# Gemeente Amsterdam

## Nota van beantwoording zienswijzen

bestemmingsplan Beethoven, tweede fase

Opdrachtgever	Zuidas
Opdrachtnemer	Ruimte & Duurzaamheid
Datum	12 december 2017
Planstatus	Geaccordeerd bij raadsbesluit XX 2017

Figuur 5.1: afbeelding groen voor rood: beginsituatie zoals opgenomen in het UB 2007.

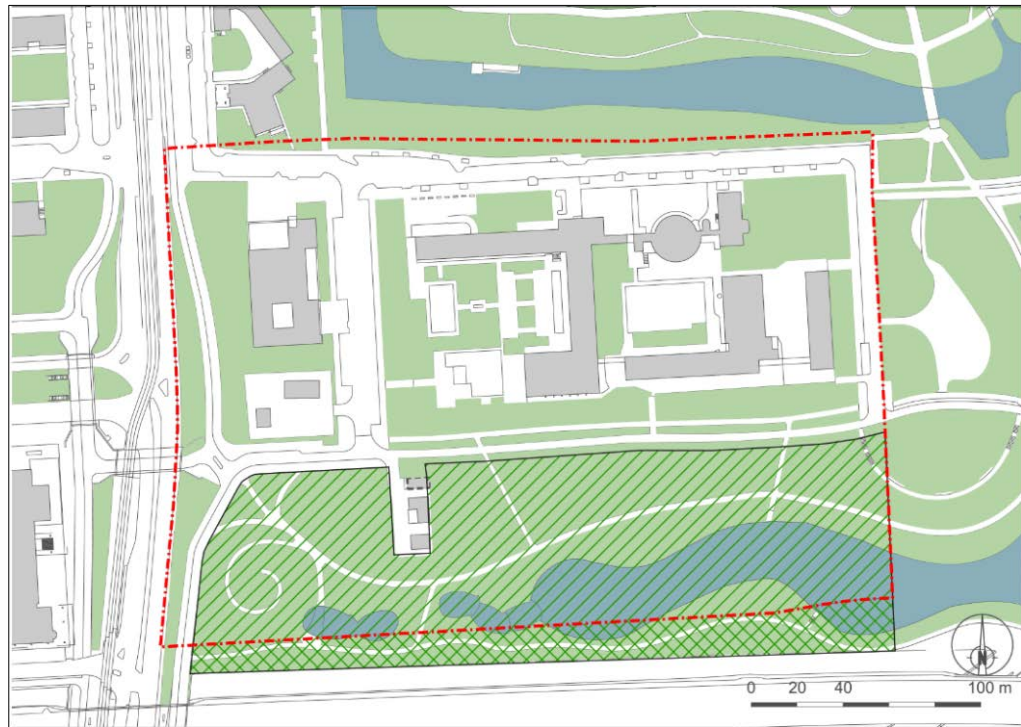
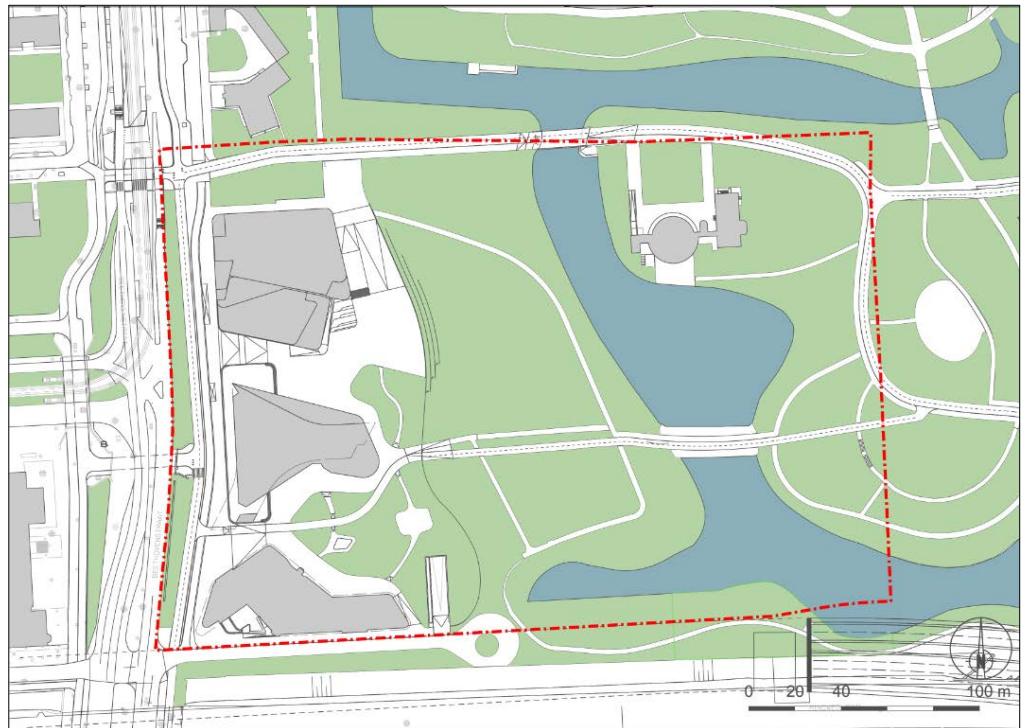
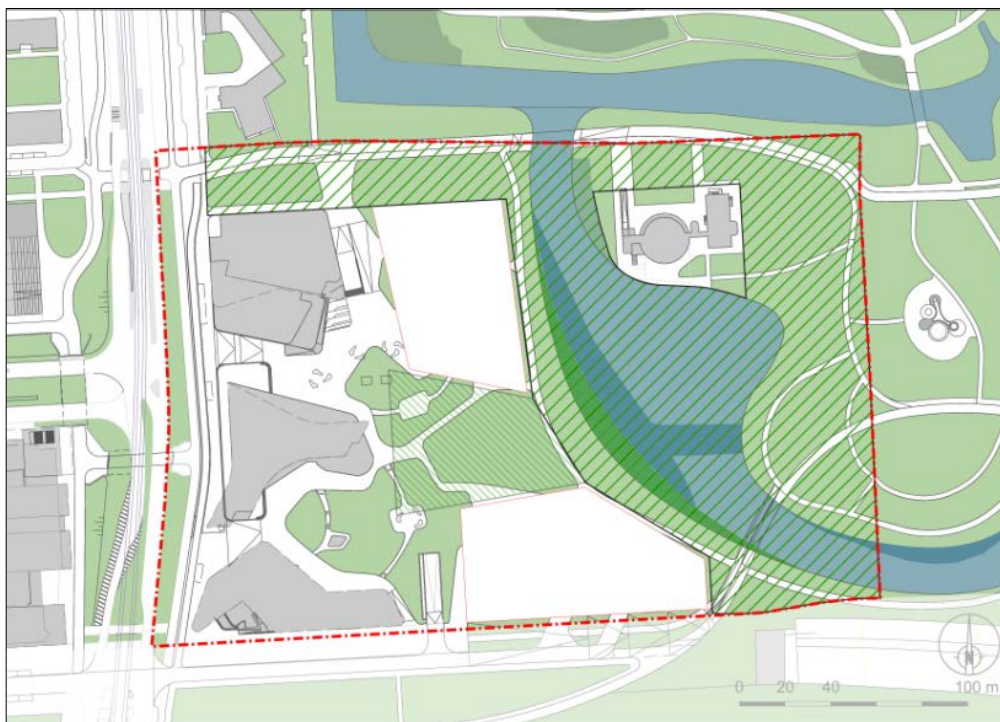
- I. Bij de berekening van het nieuwe 'groen' is een strook voet- en fietspad meegenomen die niet was meegerekend bij de oorspronkelijke berekening;
- II. Bij de percelen A, B en D zijn delen opgenomen die al groen waren in de oude situatie en kunnen in de nieuwe situatie dus niet worden meegeteld als groen;
- III. Perceel C betreft het groen op de parkeergarage en kan dus niet worden meegeteld als groen;
- IV. In de plannen wordt groen verminderd door de nieuwe aansluiting op de A10.

Er is volgens adressant 6 e.a. geen overeenstemming of is voldaan aan het groen voor rood-principe, mede doordat de grenzen door de gemeente steeds worden verschoven. Het is volgens adressanten 13 en 20 onduidelijk waar het geplande groen wordt aangelegd. De genoemde cijfers zijn verwarrend.

De stelling van adressanten dat niet wordt voldaan aan het groen voor rood-principe wordt niet gedeeld. Zoals in paragraaf 4.3.3. van de toelichting bij het bestemmingsplan staat vermeld, wordt het groen voor rood-principe uit het UB 2007, inhoudende dat in het plangebied van Beethoven in de eindsituatie evenveel park (groen) wordt gerealiseerd als ten tijde van het UB 2007 aanwezig was, zonder meer nagekomen.

De gronden die gerekend worden tot groen betreffen de gronden die behoren tot het park. Dit houdt mede in de aanwezigheid van groenvoorzieningen en water, en ook het gebruik van voet- en fietspaden. Water en voet- en fietspaden waren immers ook onderdeel van groen in de 'oude' situatie. Voor zover er nog onduidelijkheid bestaat over de berekening, wordt verwezen naar onderstaande afbeeldingen.

Zoals in paragraaf 4.3.3 van de toelichting bij het bestemmingsplan staat aangegeven wordt er zonder meer voldaan aan het groen voor rood-principe. Aan adressanten kan worden toegegeven dat de herberekening ten opzichte van het UB 2007 tot verwarring kan hebben geleid. In het UB 2007 is uitgegaan van een oppervlakte van 28.000 m<sup>2</sup> groen

Figuur 6.1: zichtlijnen vanuit SNL.

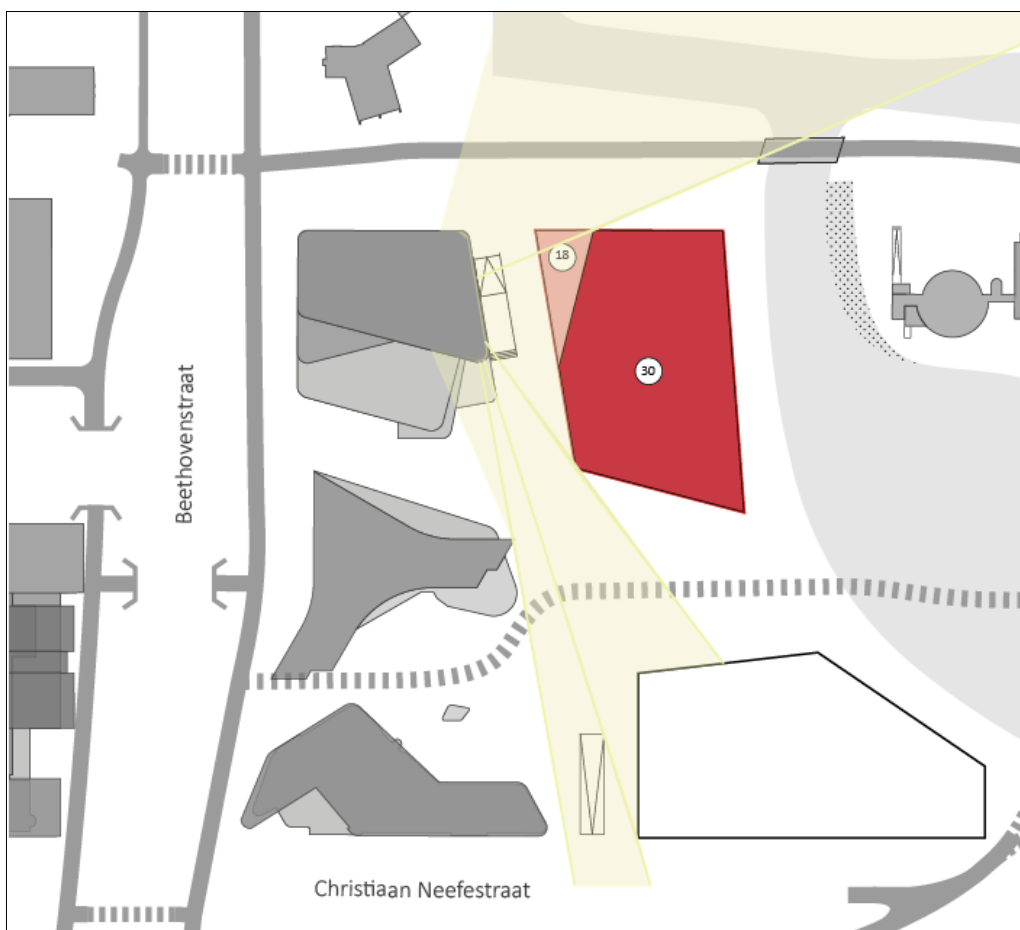
De zichtlijnen van het SNL, Stibbe en AkzoNobel zijn in het bestemmingsplan volgens adressant 12 onvoldoende gewaarborgd. Dit is in strijd met de Ontwerprichtlijnen Beethoven 2009. De uitgangspunten uit de Ontwerprichtlijnen Beethoven 2009 waren van doorslaggevende keuze voor de kantoorlocatie van adressant.

Aan de oostzijde van het gebouw van SNL, de zijde die grenst aan kavel 2, zijn sanitaire ruimten gelegen, een aantal werkruimten en aan de zuidoosthoek klaslokalen. Het SNL heeft een bouwhoogte van circa 26,5 meter + NAP.

Voor SNL geldt dat kavelgrens van kavel 2 in zuidelijke richting is toegenomen ten opzichte van de kavelindeling zoals in het UB 2007 was voorzien. Daar staat tegenover dat voormalig kavel 4 vrij blijft van bovengrondse bebouwing en een groen karakter krijgt. Vanuit SNL is er direct zicht op deze openbare ruimte, zowel richting voormalig kavel 4 als naar het noorden (het monumentale gedeelte van het Beatrixpark).
